Тридцать шестая сессия

Резолюция № 61 "Рекомендации, касающиеся согласованных на европейском уровне технических предписаний, применимых к судам внутреннего плавания"

Поправки к главе 15 "Специальные требования к пассажирским судам"

Записка секретариата

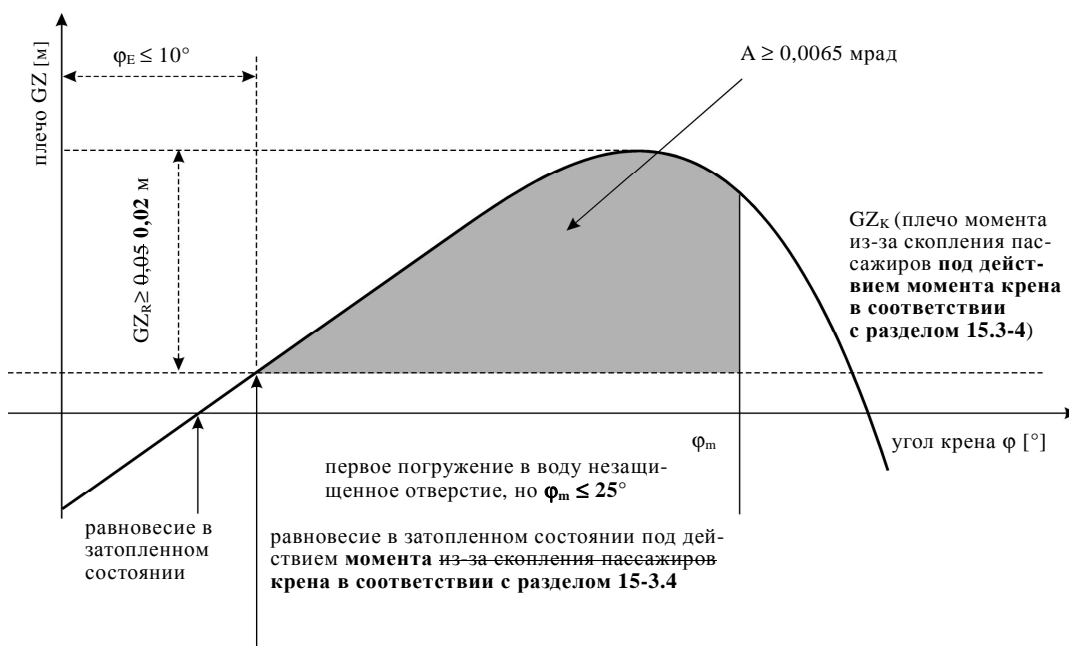
к) *Перенести* рисунок из раздела 15-3.11 iii) в раздел 15-3.11 ii) со следующими изменениями¹¹:

где:

ϕ_E — угол крена в конечной стадии затопления с учетом момента в соответствии с разделом 15-3.4;

ϕ_m — угол заката или угол погружения первого незащищенного отверстия, либо 25° ; используется наименьшая из этих величин;

GZ_R — остаточное восстанавливающее плечо в конечной стадии затопления с учетом момента в соответствии с разделом 15-3.4;

GZ_K — плечо крена под действием момента в соответствии с разделом 4;
